Bescheid

**über die Änderung, Ergänzung und
Verlängerung der Geltungsdauer der
allgemeinen bauaufsichtlichen Zulassung
vom 19. Juli 2010**

Z-19.14-1771

**Brandschutzverglasung "System NovoFire"
der Feuerwiderstandsklasse F 90 nach DIN 4102-13**

Anlage Ä/E/V 1
zum Bescheid vom:
24. MAI 2011
zur Zulassung
Nr. Z-19.14-1771
vom 19.07.2010

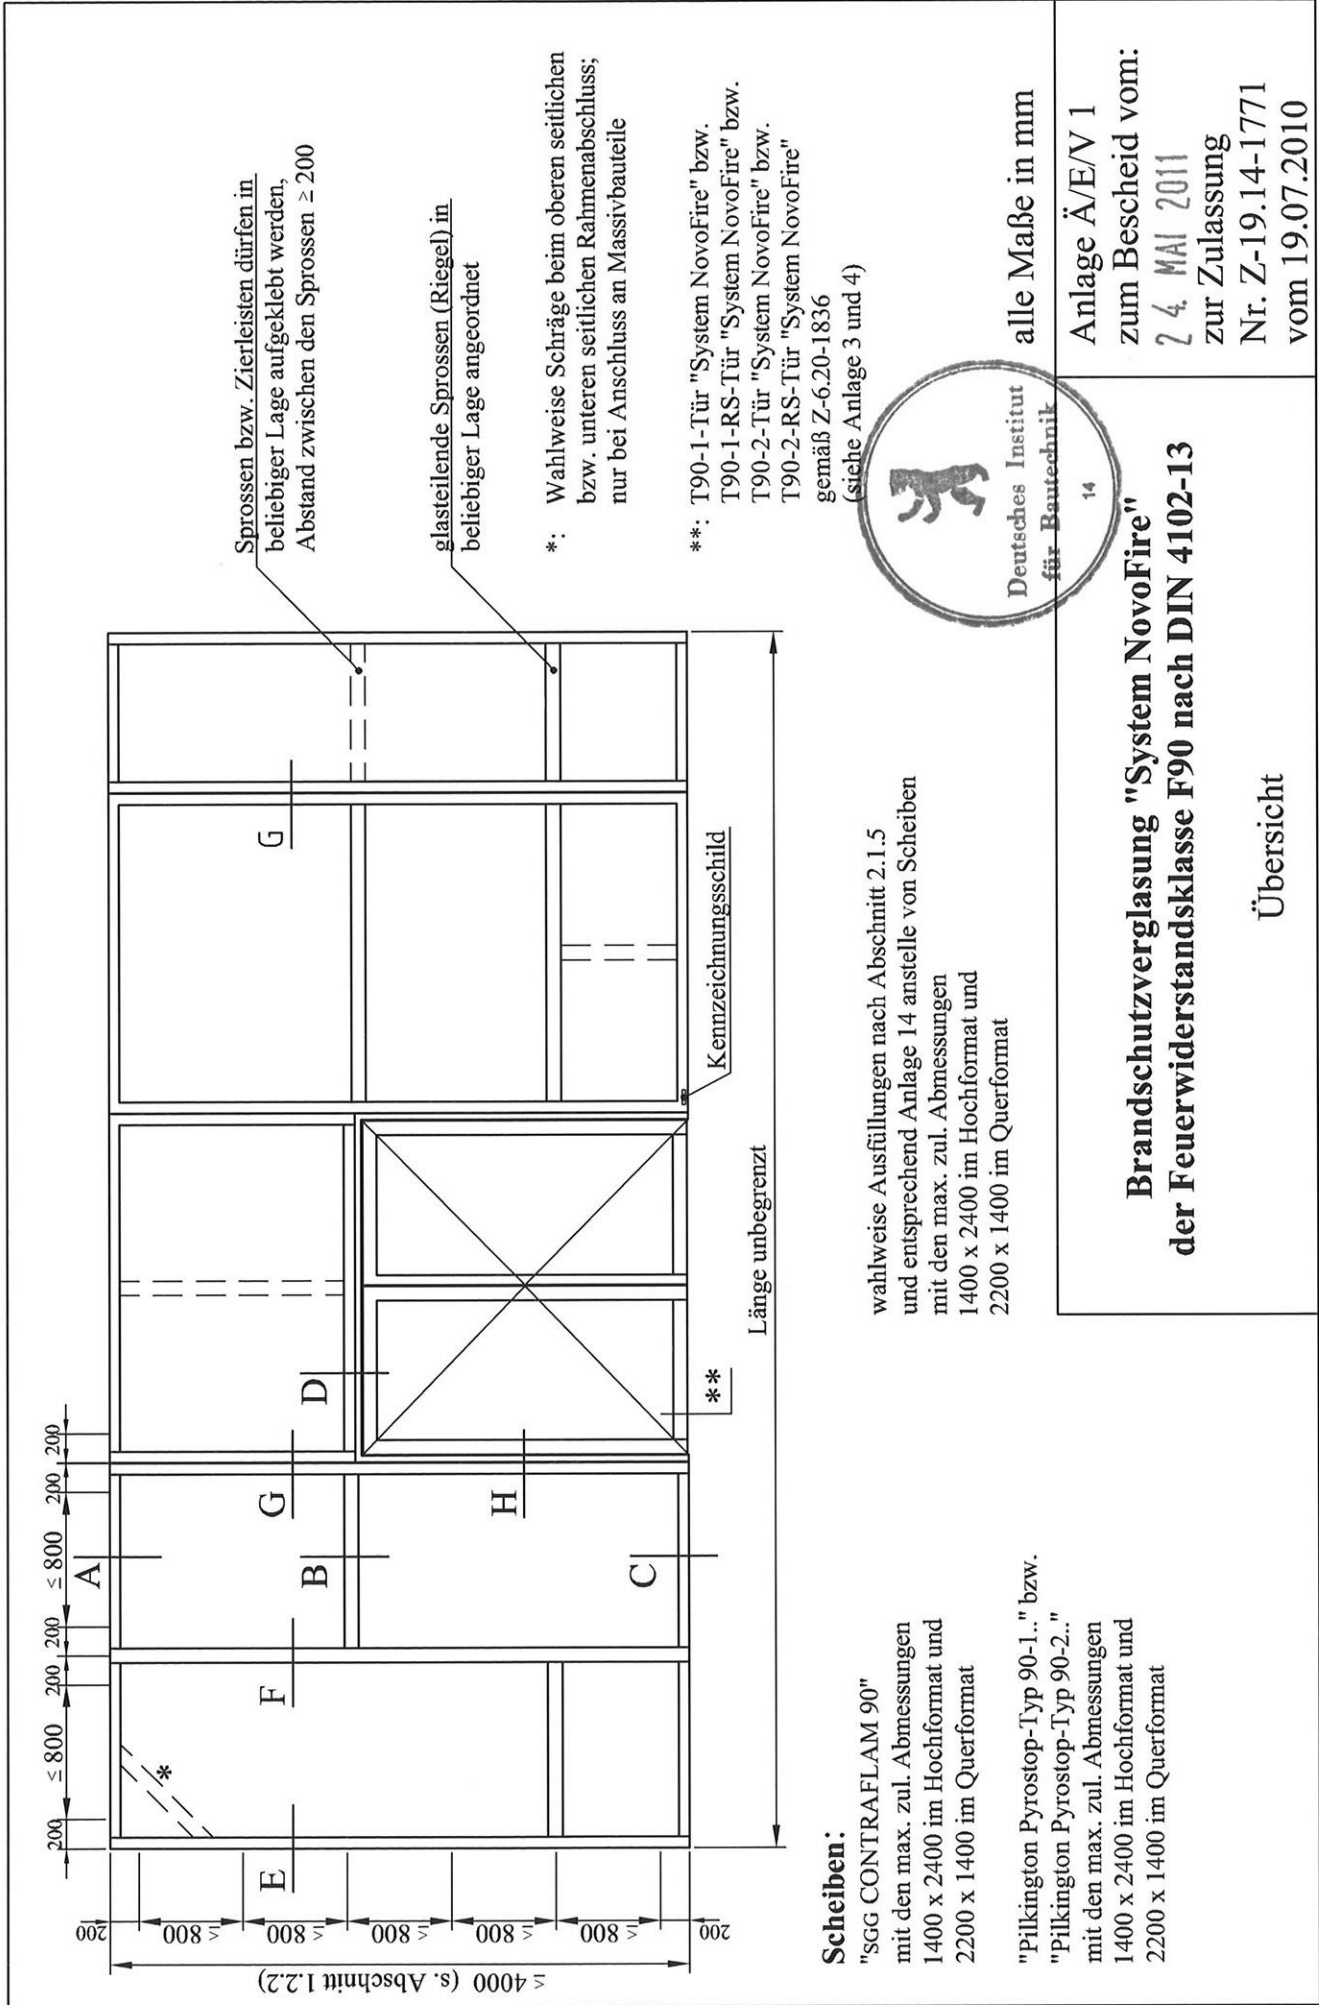
4. Die Anlage 1 der allgemeinen bauaufsichtlichen Zulassung wird durch die Anlage Ä/E/V 1 dieses Bescheids ersetzt.
